COMUNE DI FERRARA

Oggetto: Interrogazione a risposta scritta su mappatura acustica e prescrizioni ARPAE

La Variante al 1° P.O.C., approvata il 10/07/2017 con delibera consiliare P.G. 64070/17, modifica tra gli altri il comparto 1ACS08-01 - S. Etienne.

Screenshot della mappa interattiva “CLAC – Classificazione acustica” del Comune di Ferrara

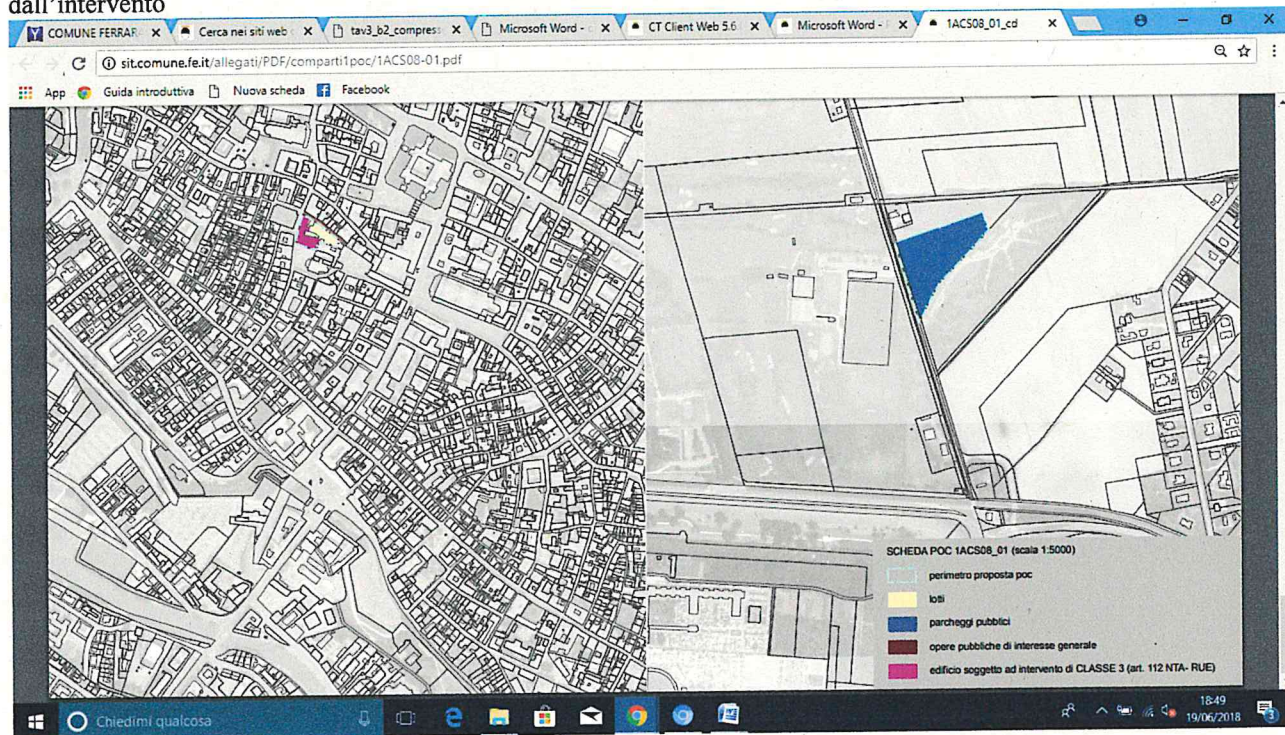
Dalla mappa interattiva “CLAC – Classificazione Acustica” del Comune di Ferrara si evince che il comparto 1ACS08-01, viene classificato in classe 4 – aree di intensa attività umana.

Sul tragitto in parola (via Spadari – Contrada di Borgoricco – piazza e via Cortevecchia – via Santo Stefano – via Ripagrande), insistono infatti anche aree a cui viene attribuita la classe 3 – aree di tipo misto (chiesa e parcheggio di piazza Sant'Etienne, edifici di via Santo Stefano).

Estratto del documento “Mappatura acustica del Comune di Ferrara ai sensi del D.Lgs. 194/2005_Tavola 3 - strade comunali L DEN” approvato con Deliberazione della Giunta Comunale del 21/06/2016 n. GC – 2016 – 327, Prot. Generale n. PG – 2017 – 70568, citato da Natascia nella bozza di

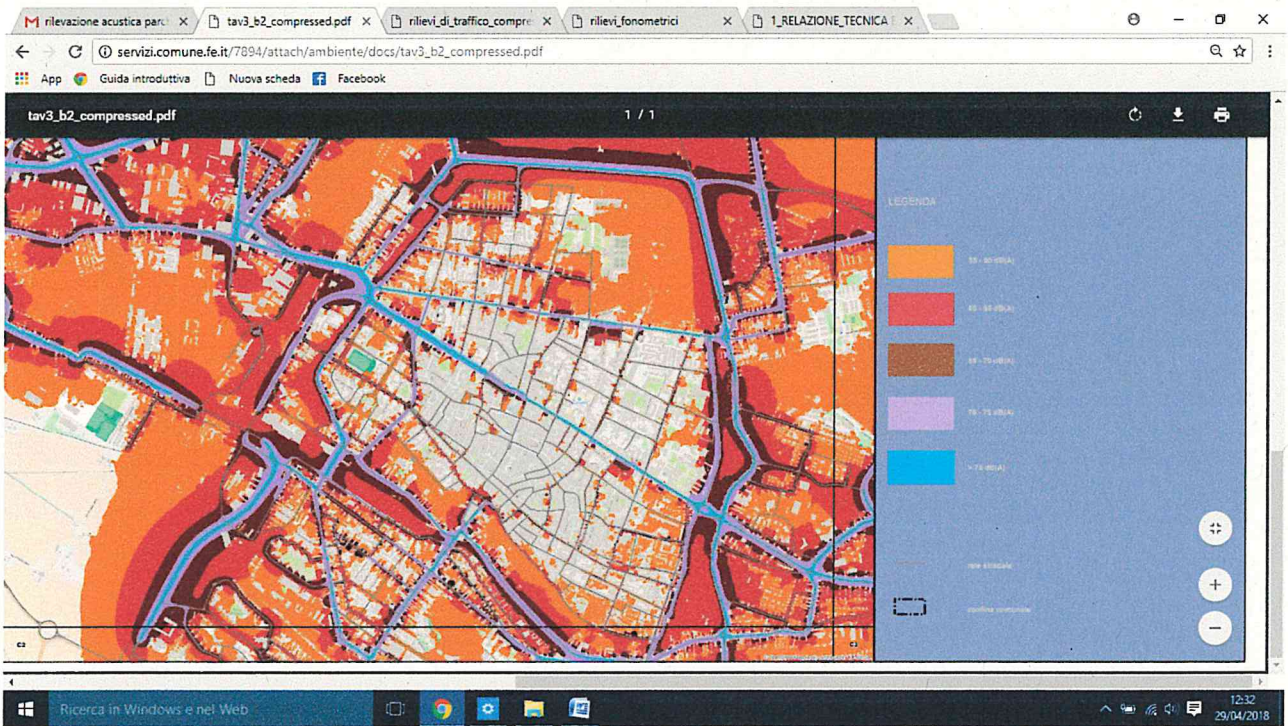
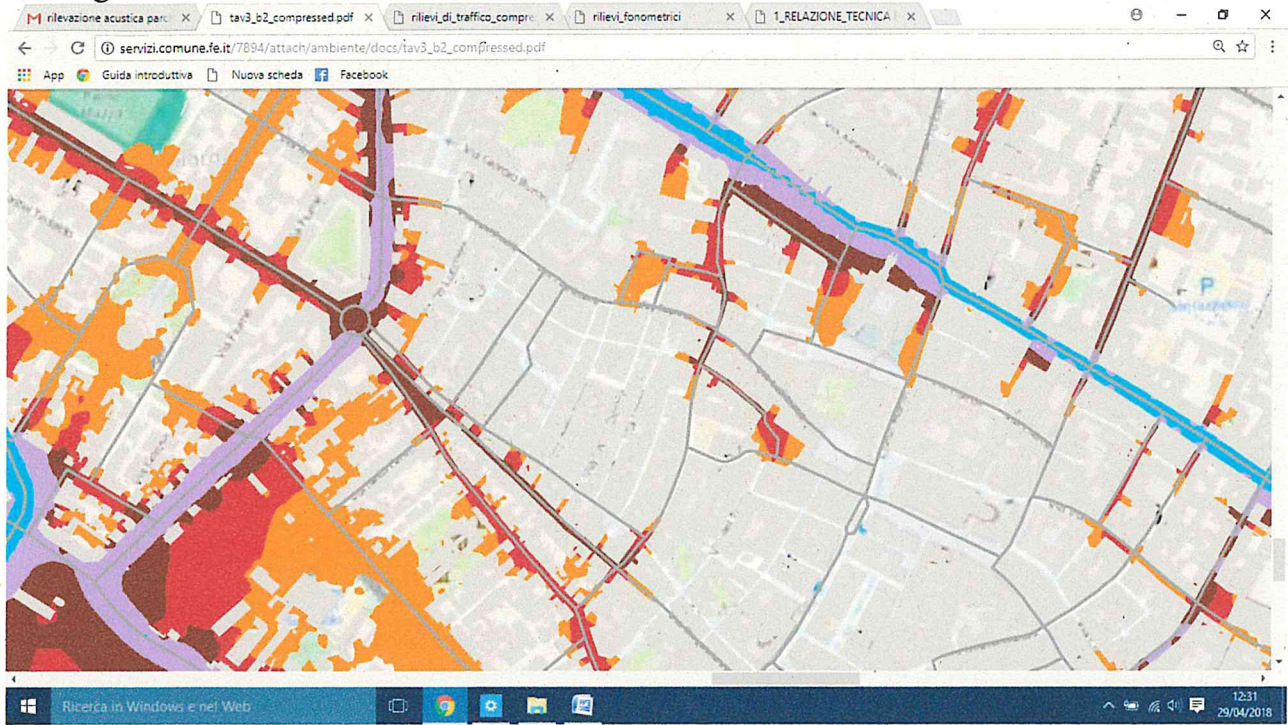
L'elaborato Tavola 3 – mappe delle curve di isolivello, strade comunali L den – della mappatura acustica del Comune di Ferrara, approvata con Deliberazione di Giunta Comunale del 21/06/2016 n. GC – 2016 – 327, Prot. Generale n. PG – 2017 – 70568 non presenta valori di livelli acustici presenti nella zona compresa tra via Spadari – Contrada di Borgoricco – piazza e via Cortevecchia – via Santo Stefano – via Ripagrande.

Detta zona non risulta essere stata oggetto di rilievi fonometrici, così come desumibile dal documento "Mappatura acustica del Comune di Ferrara, ai sensi del D.Lgs. 194/2005. Fase 2 – Campagne di misure fonometriche" redatto a sintesi delle misurazioni condotte dallo studio AIRIS Ingegneria per l'Ambiente e recante data 22/02/2016.
